# CONSTRUCCION DEL 2º RELLENO SANITARIO DEL CENTRO AMBIENTAL JUJUY

## CIRCULAR CON CONSULTAS Nº8

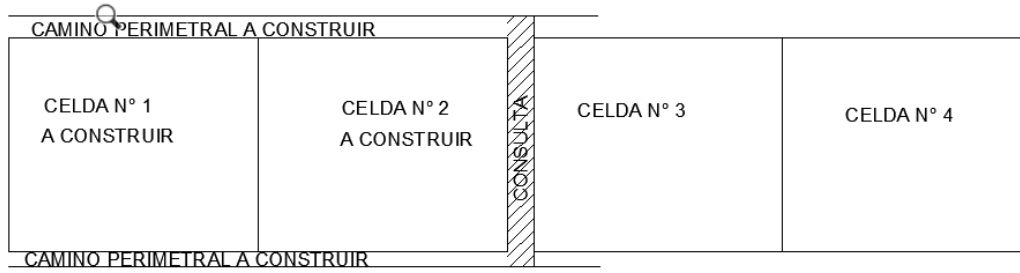
Se permite la construcción de un camino transversal entre las calles perimetrales, a fin de facilitar la circulación de camiones para las tareas de acopio de excedente de suelo, en el sector donde se construirá a futuro la celda n° 3. Se adjunta croquis

**Respuesta: *Si se permite***
